女川原子力発電所2号炉審査資料	
資料番号	02DS-2-1(改4)
提出年月日	2023年12月19日

女川原子力発電所2号炉
設置許可基準規則等への適合性について
(所内常設直流電源設備(3系統目))

2023年12月
東北電力株式会社

本資料においては、女川原子力発電所 2 号炉の所内常設直流電源設備（3 系統目）に関する「実用発電用原子炉及びその附属施設の位置、構造及び設備の基準に関する規則」への適合方針を説明する。

第 1.1.7-8 図 重大事故等対処設備配置及び保管場所図 (その 8)

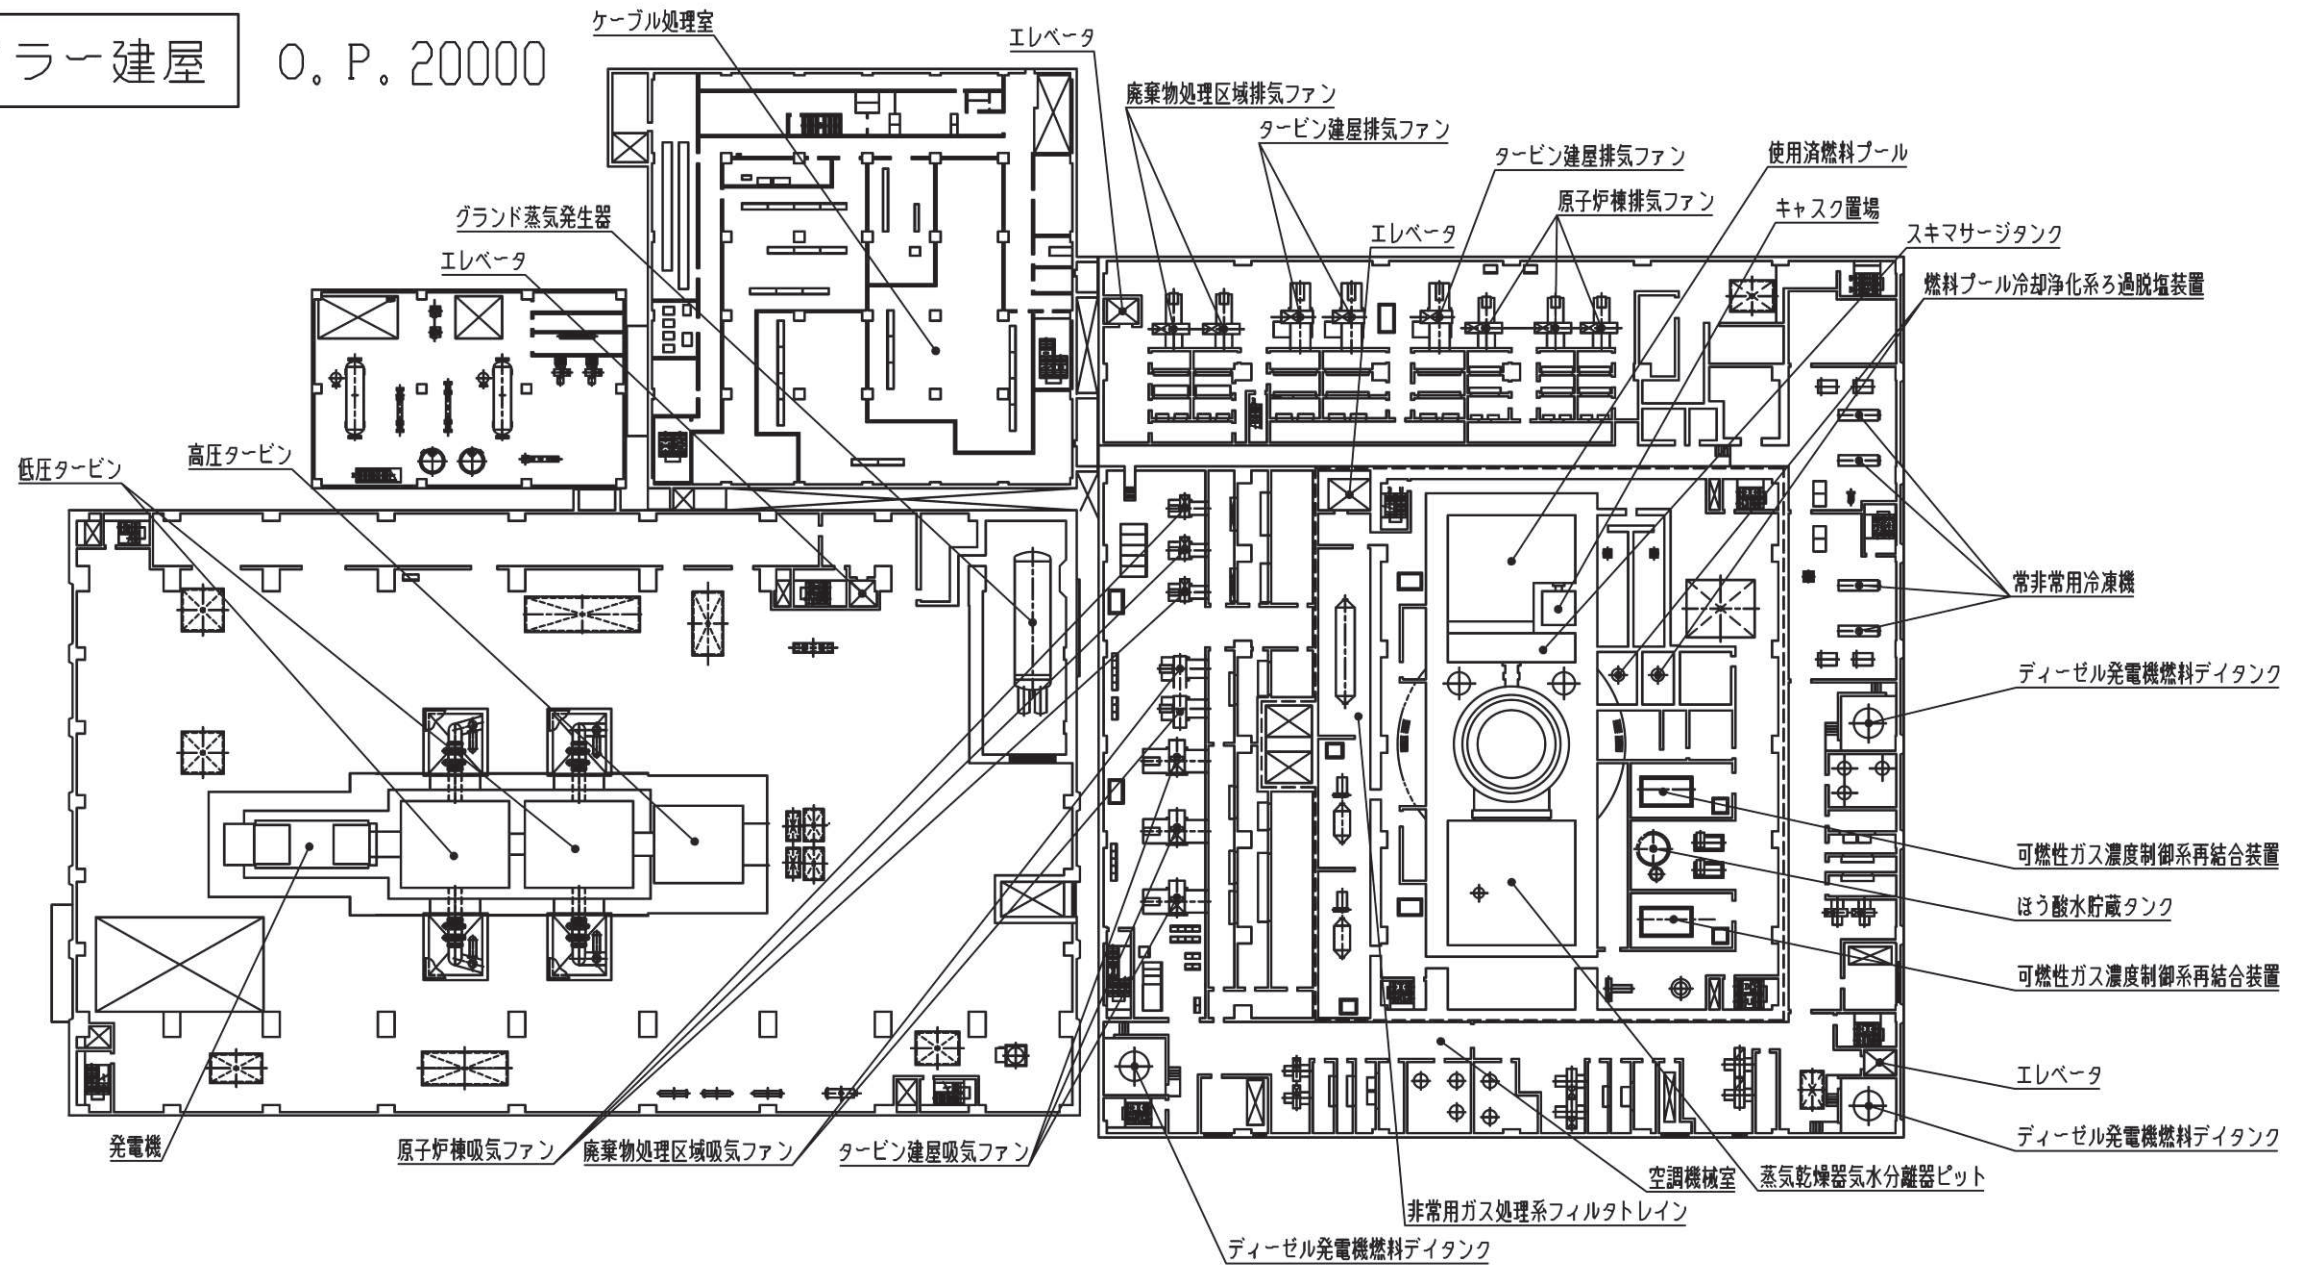
「第 1.1.7-8 図 重大事故等対処設備配置及び保管場所図（その 8）」を以下のとおり変更する。

第5.5-2図 原子炉冷却材圧力バウンダリを減圧するための設備系統概要図 (可搬型代替直流電源設備による主蒸気逃がし安全弁機能回復)

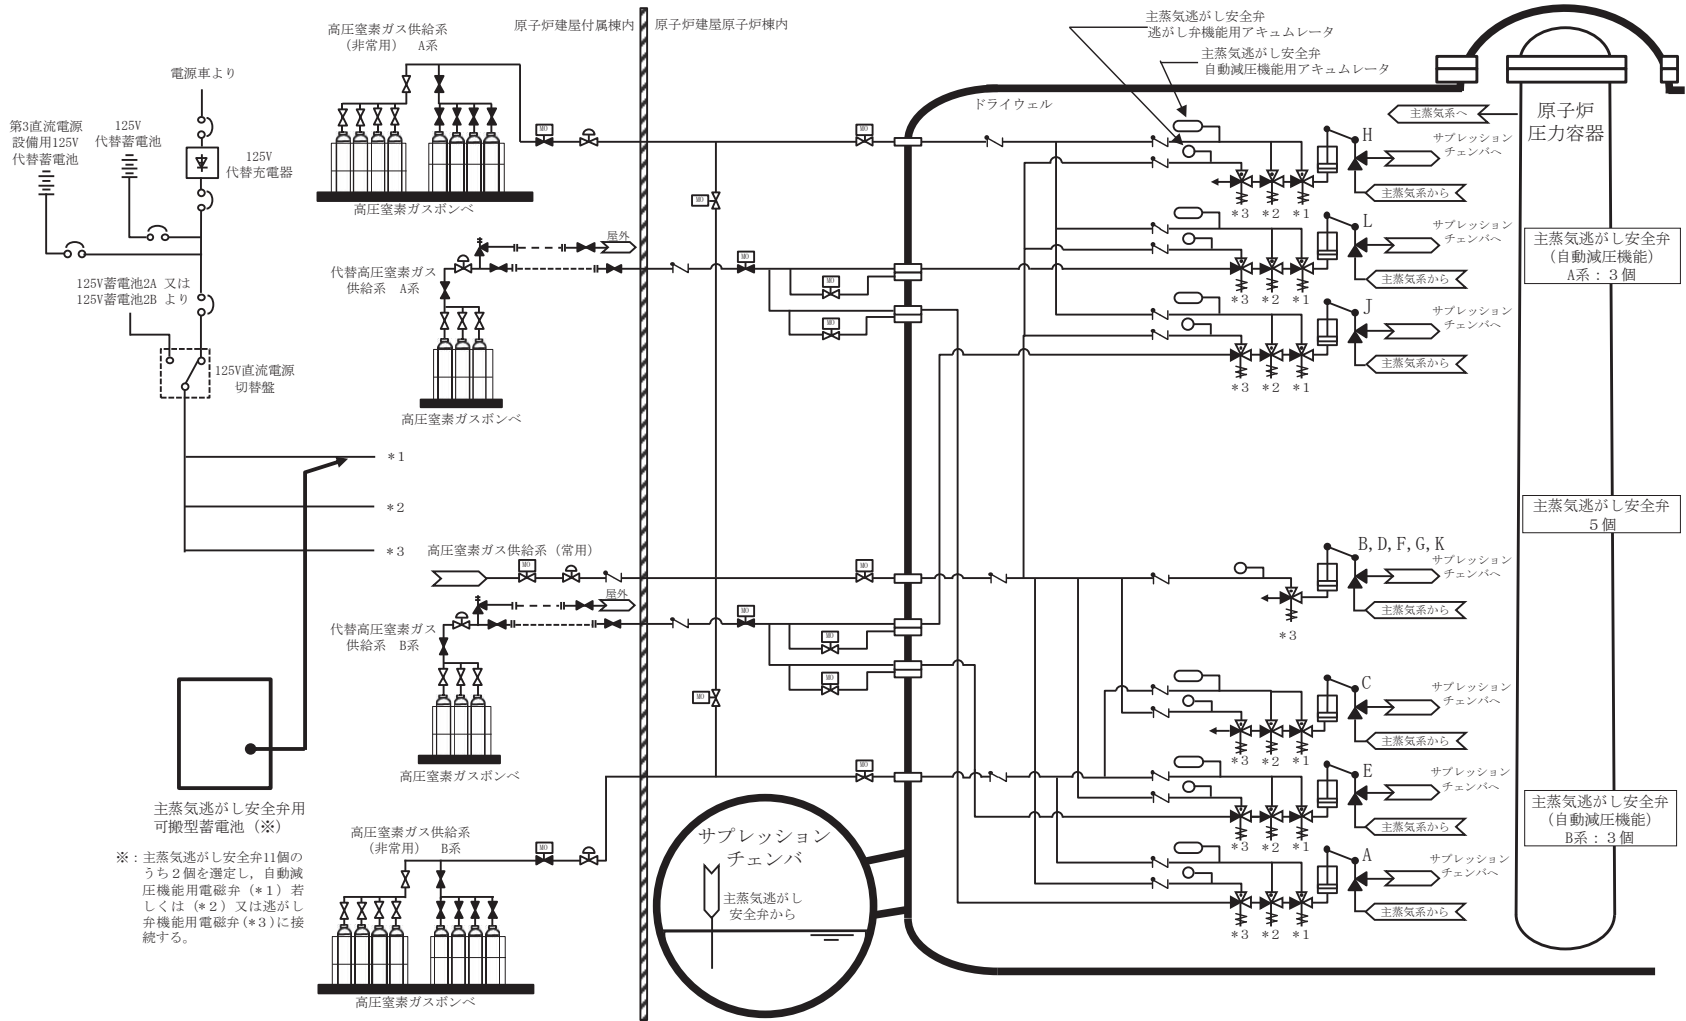
「第 5.5-2 図 原子炉冷却材圧力バウンダリを減圧するための設備系統概要図（可搬型代替直流電源設備による主蒸気逃がし安全弁機能回復）」，

「第 5.5-3 図 原子炉冷却材圧力バウンダリを減圧するための設備系統概要図（主蒸気逃がし安全弁用可搬型蓄電池による主蒸気逃がし安全弁機能回復）」を以下のとおり変更する。

第 6.4-4 図 計装設備（重大事故等対処設備）系統概要図（4）（計器電源喪失時に使用する設備）

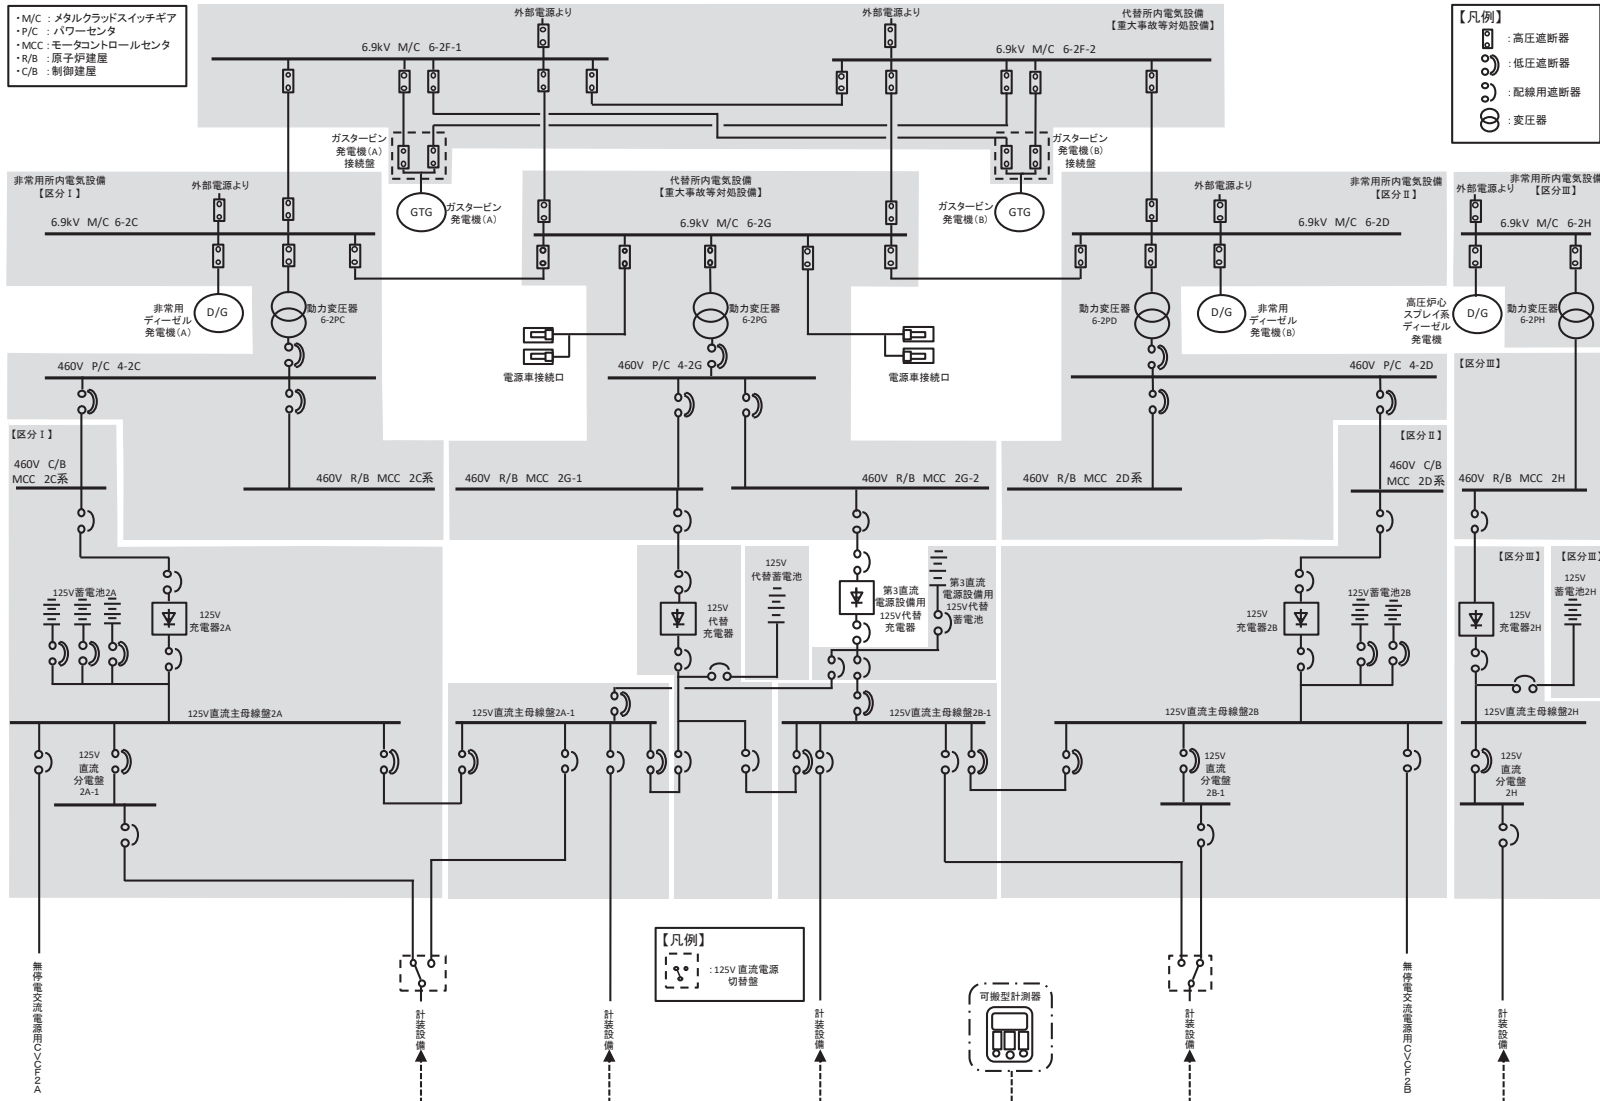
「第 6.4-3 図 計装設備（重大事故等対処設備）系統概要図(3)（計器電源喪失時に使用する設備）」，「第 6.4-4 図 計装設備（重大事故等対処設備）系統概要図(4)（計器電源喪失時に使用する設備）」を以下のとおり変更する。

第 8.3-5 図 遮蔽設計区分概略図 (二階)

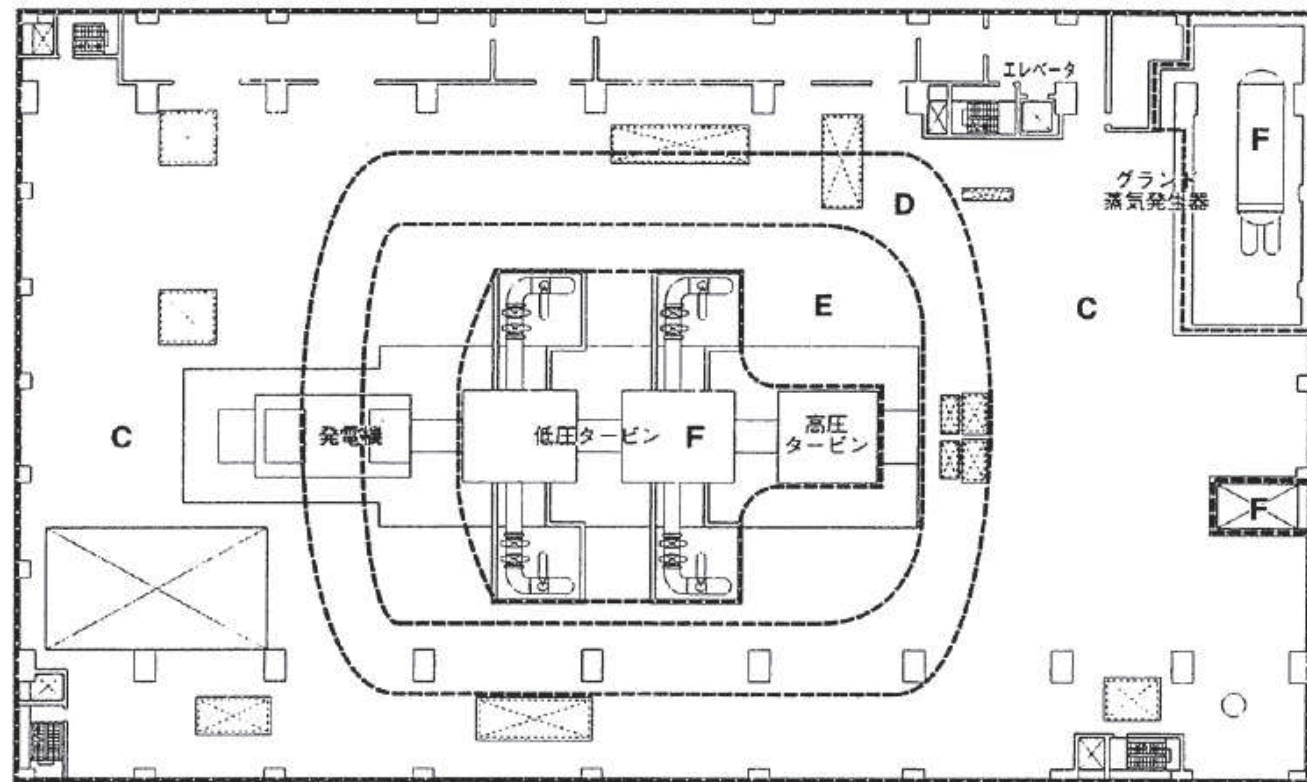
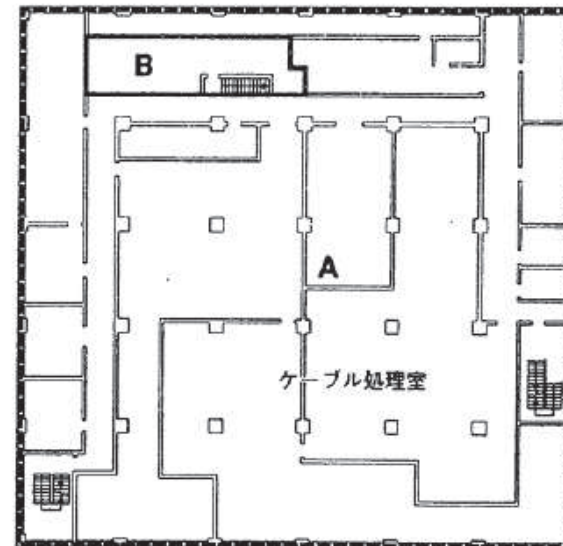
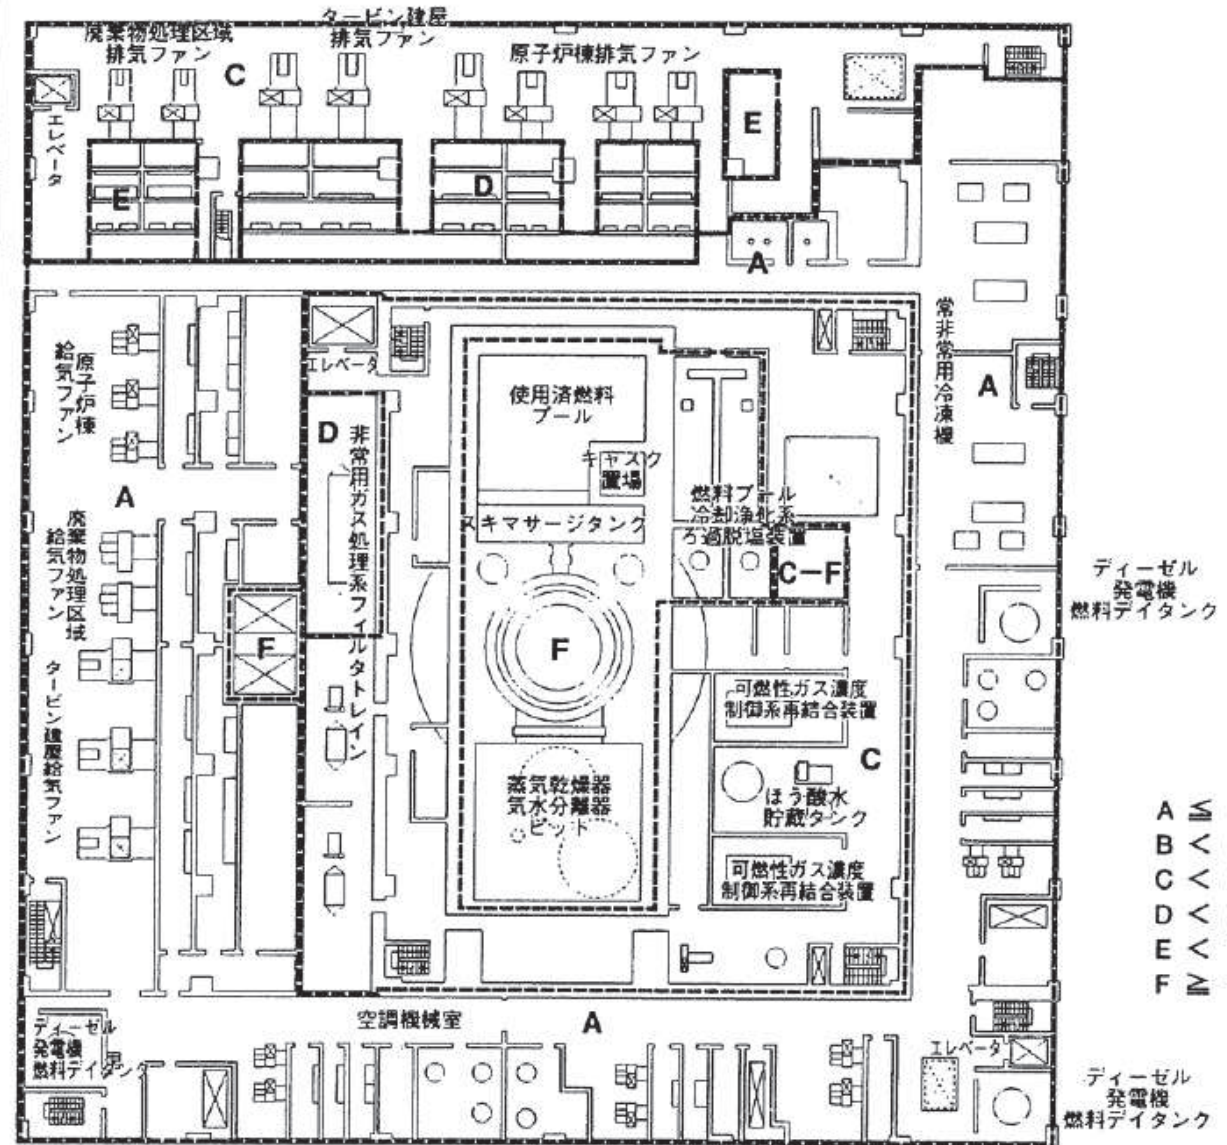
「第 8.3-5 図 遮蔽設計区分概略図（二階）」を以下のとおり変更する。
